多、高层民用建筑钢结构节点构造详图

(2004年局部修改版)

实行日期：二〇〇四年一月二日 图集号：01(04)SG519

修改说明

埋弧焊焊接接头的基本型式与尺寸修改 (mm)

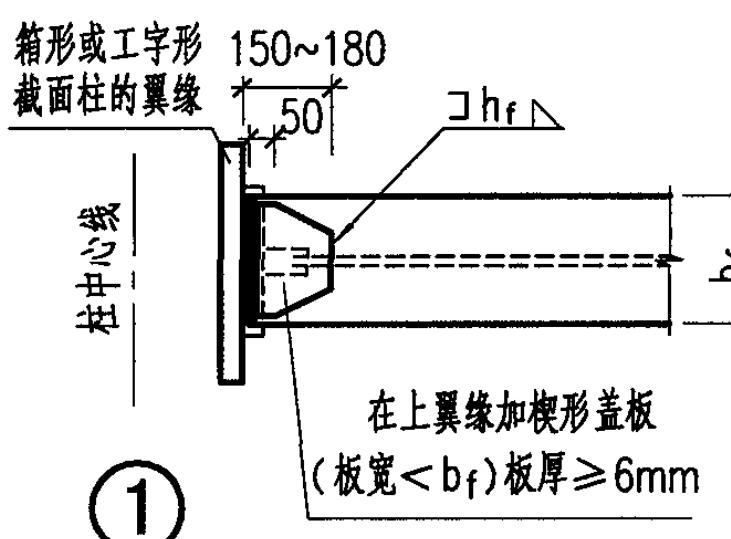
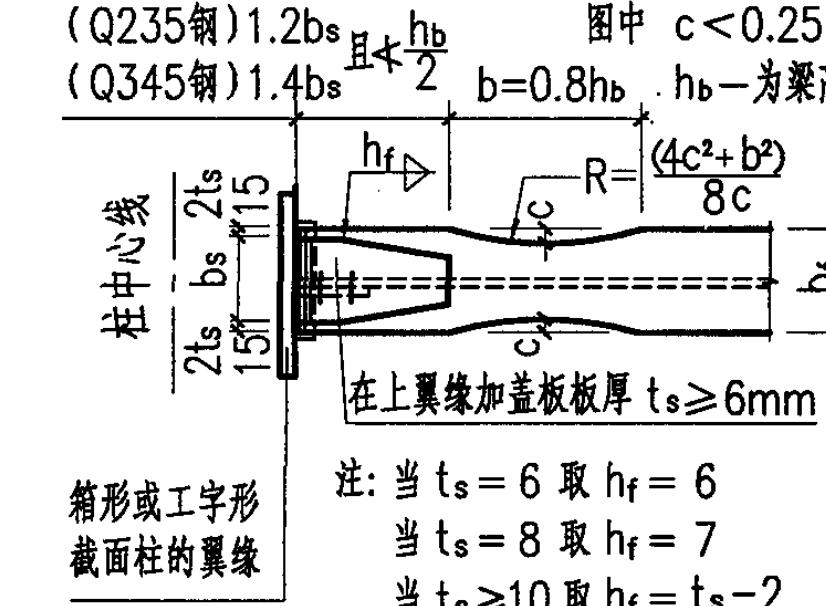
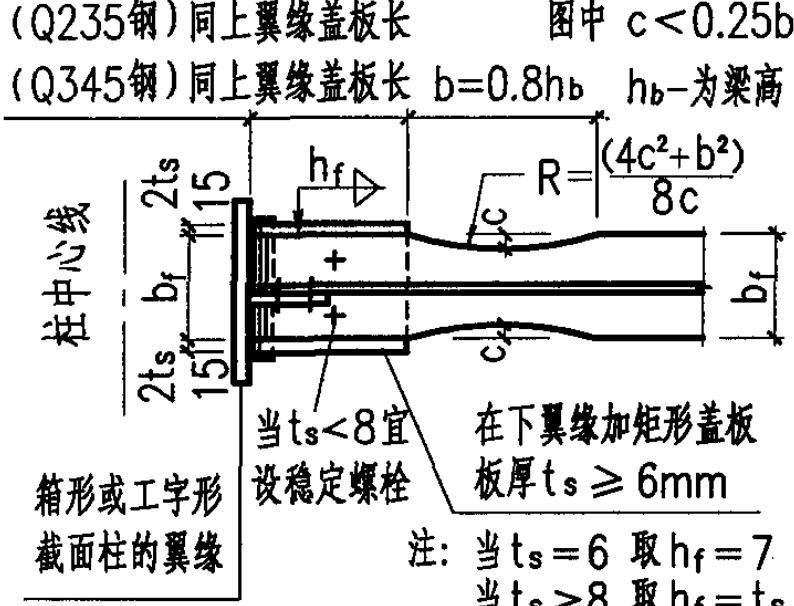
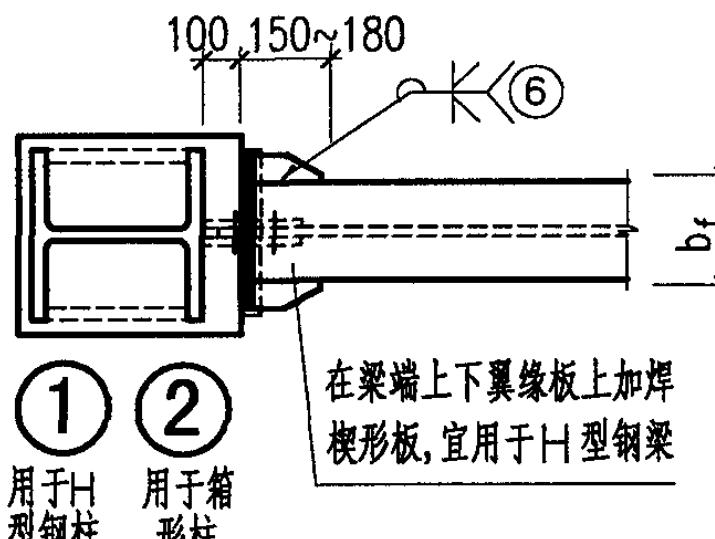
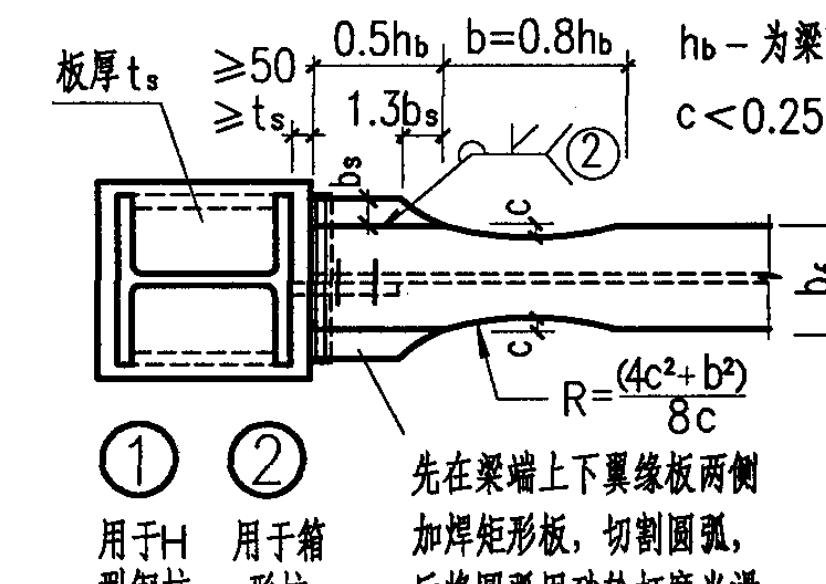
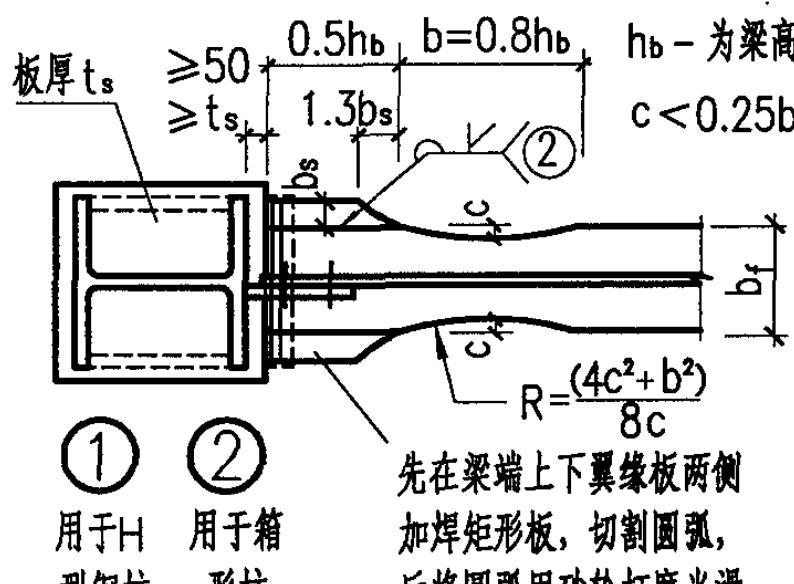
注：1. 原55页作废，以此图为准；图中的 **F** 符号，系表示其焊接位置仅用于平焊。

2. 本页②①-③①已按《建筑钢结构焊接技术规程》(JGJ 81-2001)进行了修改，
